VARIANTE ALLA CARPENTERIA DEL SOLAIO E PIANO TIPO

DATA	MODIFICHE	DISEGNATO
COOP '17' APRILE		
PARTICOLARE SCALA		DIS. N°
CALCESTRUZZO: 280/250 Kg/cm ²		38010
CEMENTO: 730 A 300 Kg/m ³		
FERRO: SEMIDURO AQ 50+60		
SCALA: 1:50 - 1:25	DISEGNATO	
DATA: 5-5-64	ALF.

SEZIONE 'A'

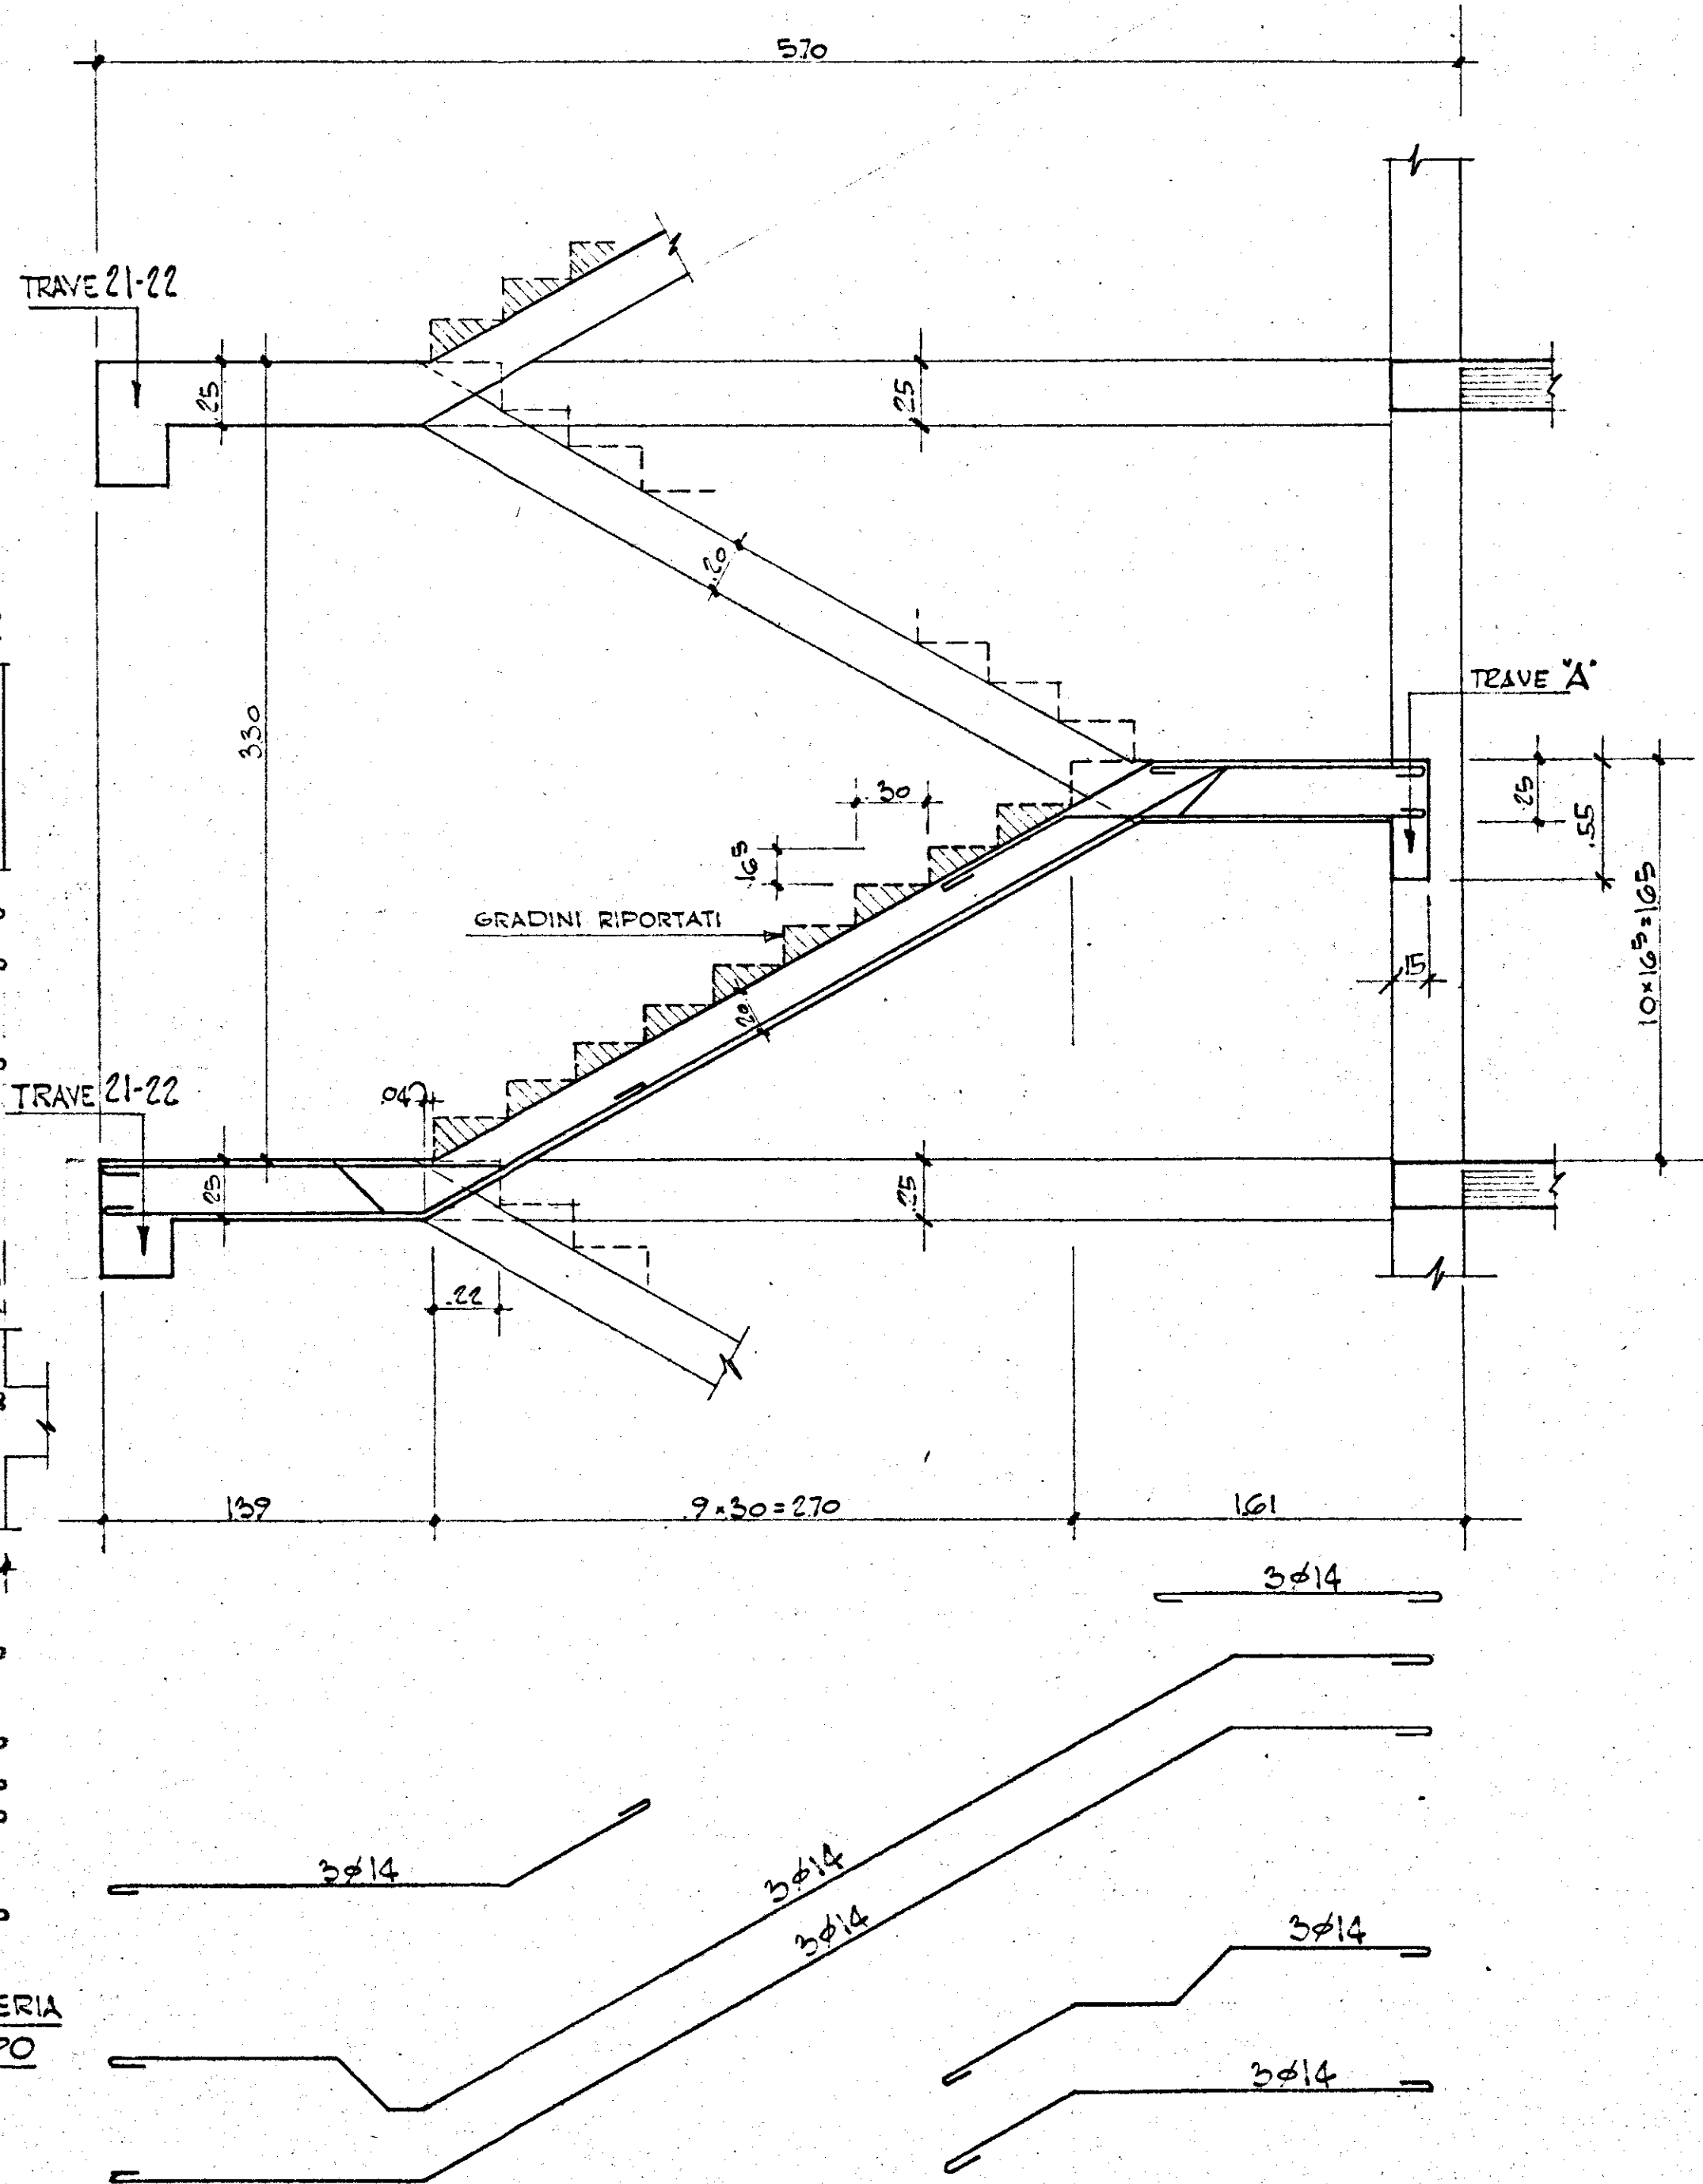
QUESTA TRAVE ANNULLA E SOSTITUISCE QUELLA DEL DISEGNO N° 38008 E 38005

VALE PER IL PIANO TIPO

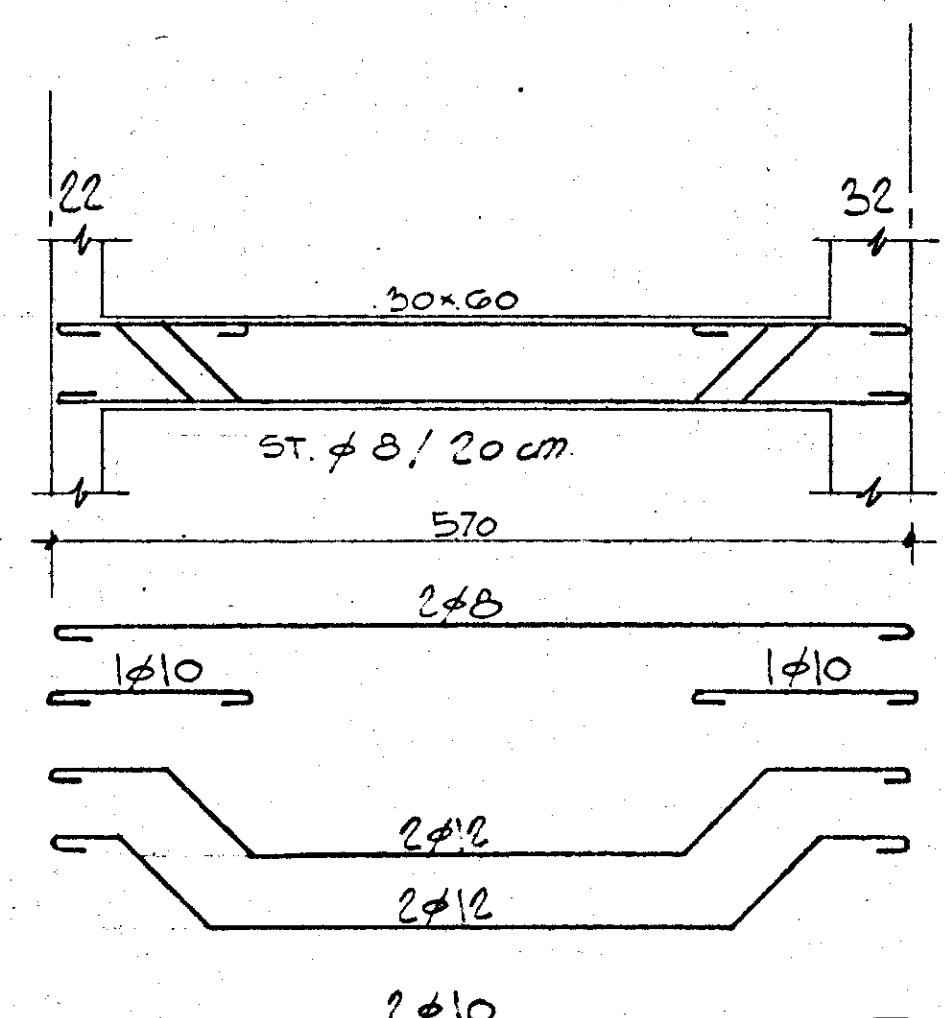
NOTA: L'ARMATURA INDICATA E' COMPLESSIVA E VA DISTRIBUITA SULLA LARGHEZZA DI M. 1,05
